Invio, in allegato alla presente, n. 2 gruppi di osservazioni al **Progetto preliminare di adeguamento via acqua di accesso alla stazione marittima di Venezia e riqualificazione delle aree limitrofe al Canale Contorta Sant'Angelo" codice 49.810.000, pubblicato il 17.9.2014.**

**OGGETTO: “PROGETTO PRELIMINARE DI ADEGUAMENTO VIA ACQUEA DI ACCESSO ALLA STAZIONE MARITTIMA DI VENEZIA E RIQUALIFICAZIONE DELLE AREE LIMITROFE AL CANALE CONTORTA SANT’ANGELO” CODICE 49.810.000, PRESENTATO DALL’AUTORITÀ PORTUALE DI VENEZIA E AVVIATO ALLA PROCEDURA DI VALUTAZIONE DI IMPATTO AMBIENTALE DI CUI ALLA PUBBLICAZIONE DEL 17/09/2014.**

#### **PRIME OSSERVAZIONI SUL TEMA “MAREA”**

**Figura 7 - Marea morfologica adottata nelle simulazioni.**

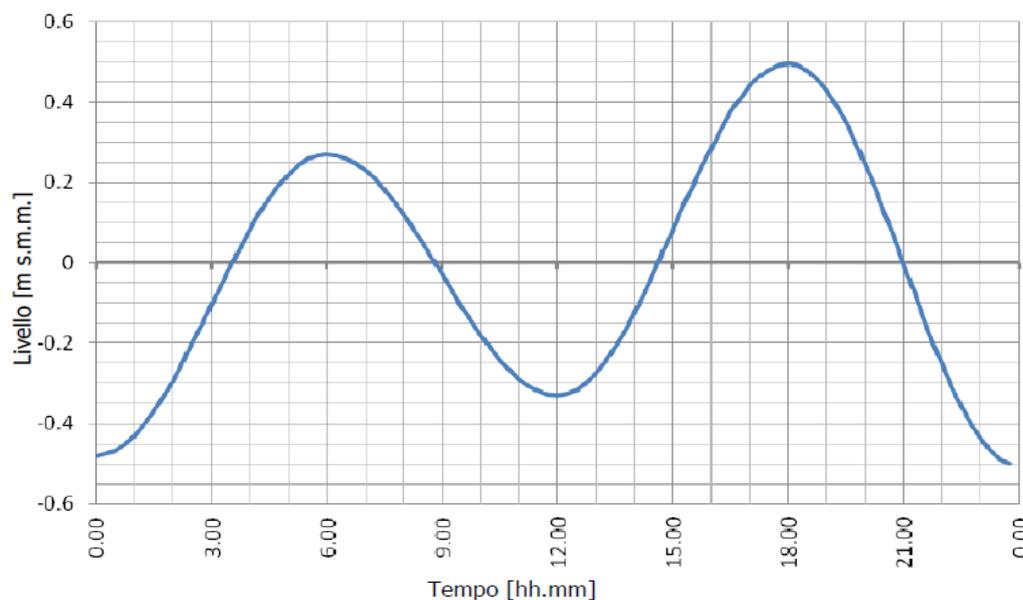
**OSSERVAZIONE 1: L’ANDAMENTO DELLA MAREA PRESA A RIFERIMENTO NON TROVA RISCANTRO NELLA REALTÀ SE NON IN RARISSIMI CASI.**

**ANCHE LA STESSA AMPIEZZA DI ESCURSIONE DELLA MAREA PRESA A RIFERIMENTO, +50 CM / - 50 CM, PUÒ RISPONDERE ALLA MISURAZIONE DI ALCUNI ASPETTI PARTICOLARI MA NON RISULTA EQUILIBRATA E ADATTA AD INDIVIDUARE GLI IMPATTI SULLA LAGUNA E SULLA CITTÀ DEL NUOVO CANALE.**

**NELLA REALTÀ DEI FATTI QUESTE DUE MISURE, +50 CM E -50 CM DI MASSIMA ESCURSIONE MAREALE, SIMMETRICHE NELLA LORO DISTANZA DAL LIVELLO MEDIO DEL MARE, NON RAPPRESENTANO UNA SIMMETRICA CORRISPONDENTE PERMANENZA DEI LIVELLI DI MAREA SUPERIORI E INFERIORI AL PUNTO ZERO.**

**IL RIFERIMENTO DI UN ANDAMENTO DI MAREA POCO RAPPRESENTATIVO DELLA REALTÀ, LA INSUFFICIENTE AMPIEZZA DI MAREA ADOTTATA E LA MANCATA CONSIDERAZIONE DELLE DIVERSE PERMANENZE RENDONO INADEGUATE LE VALUTAZIONI.**

**Figura 8 – ubicazione delle velme e indicazione dei lotti di reflimento**

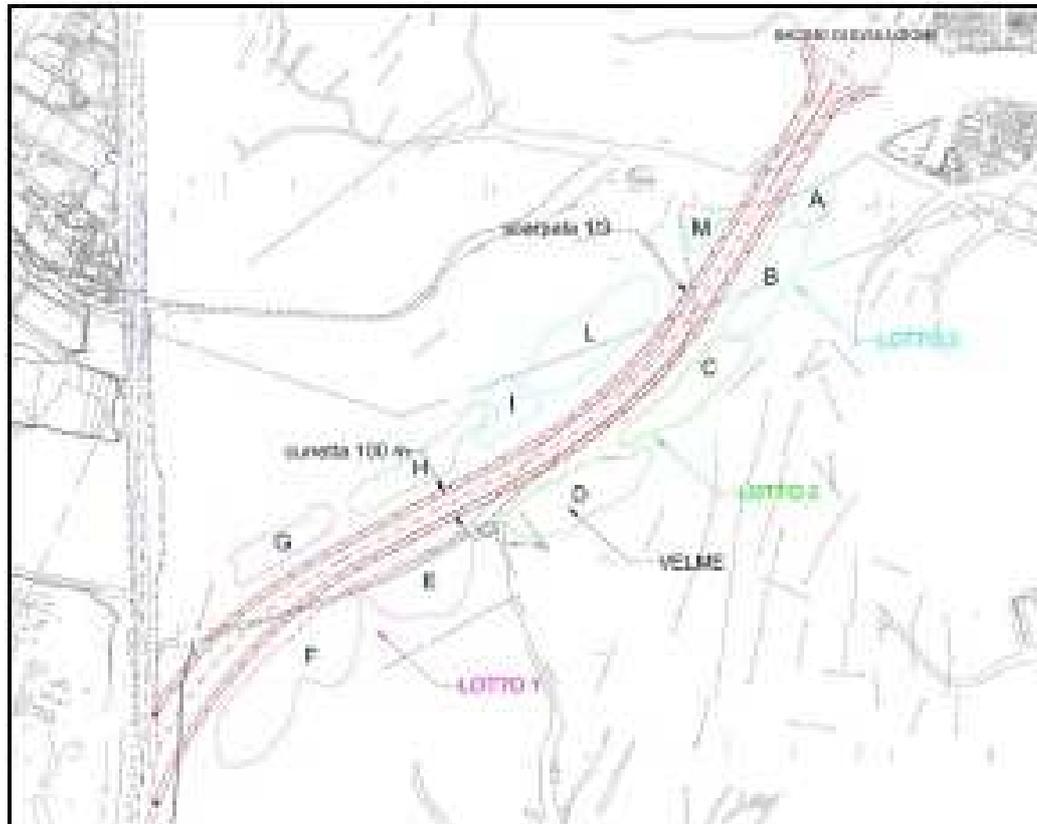
**OSSERVAZIONE 1: LA REALIZZAZIONE DI CORPI ARTIFICIALI COME LE CASSE DI COLMATA, QUALI FINTI CORPI AMBIENTALI, NON PUO' ESSERE CONSIDERATA IN NESSUN MODO OPERA DI "RIQUALIFICAZIONE" DI UN'AREA AMBIENTALE.**

**CIO' A MAGGIOR RAGIONE SE, IN QUELLA PRECISA AREA, TALI CORPI NON SONO MAI ESISTITI COME TESTIMONIATO DALLE MAPPE DELLA LAGUNA DI VENEZIA RISALENTI, ALMENO, AI CINQUE SECOLI PRECEDENTI (Allegato 3).**

**TALE TIPOLOGIA DI INTERVENTI E' VIETATA DALLA "VARIANTE AL PRG PER LA LAGUNA DI VENEZIA E LE ISOLE MINORI" CHE INDIVIDUA NELLA "TEMPORANEITA', REVERSIBILITA' E NON RIGIDITA'" I REQUISITI FONDAMENTALI DELLE EVENTUALI PROTEZIONI DELLE RIVE. (Allegato 4).**

**Figura 9 – Sezione tipo delle velme**

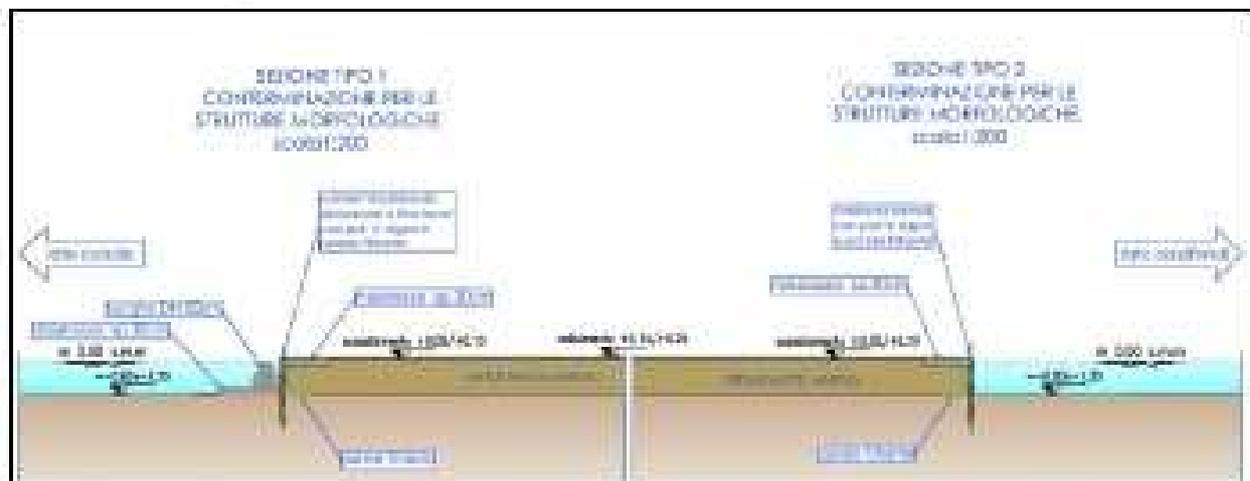
lagunare e costituite con l'uso di reti idrauliche e metalliche plastificate che le connotano come vere e proprie casse di colmata. Nel lato fronte canale, sarebbe posizionato un sistema di burghe piuttosto imponente. (Allegato 2)

Figura 5 Ortofoto del tratto di laguna investigato

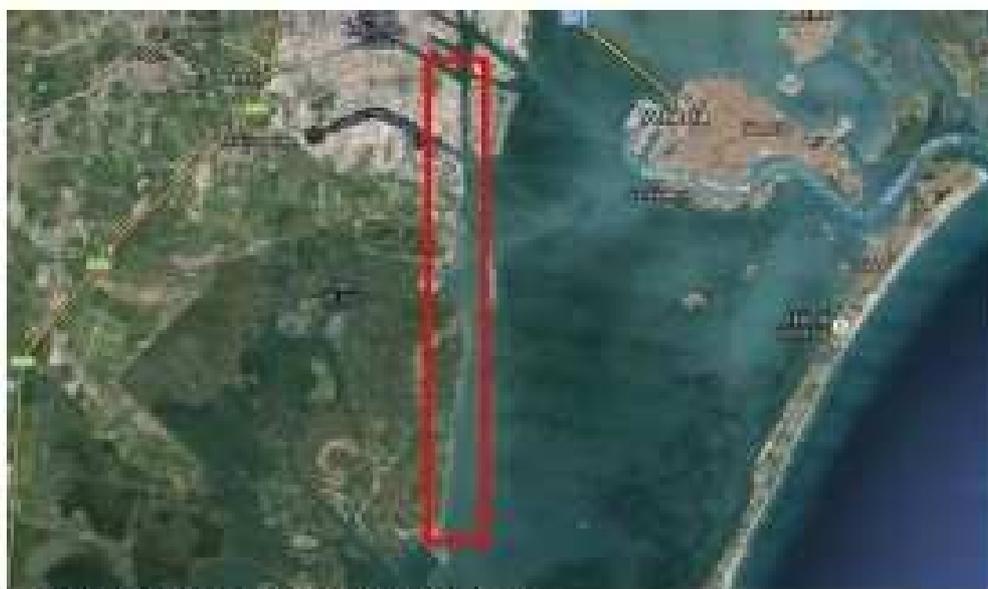
**OSSERVAZIONE 3: TALE REQUISITO RENDE ASSOLUTAMENTE INCERTA LA SUDDIVISIONE PERCENTUALE DEI VOLUMI PER SINGOLA CLASSE E RENDE ALEATORIO IL LORO POSSIBILE UTILIZZO NELLA RELIZZAZIONE DI VELME E BARENE COME IPOTIZZATO NEL PROGETTO CHE PERDE AFFIDABILITA' NEL COSEGUIMENTO DELLO STESSO OBIETTIVO PRIMARIO DI "RIQUALIFICAZIONE" OLTRE CHE NELLA QUANTIFICAZIONE DEI COSTI E DEI TEMPI DI REALIZZAZIONE.**
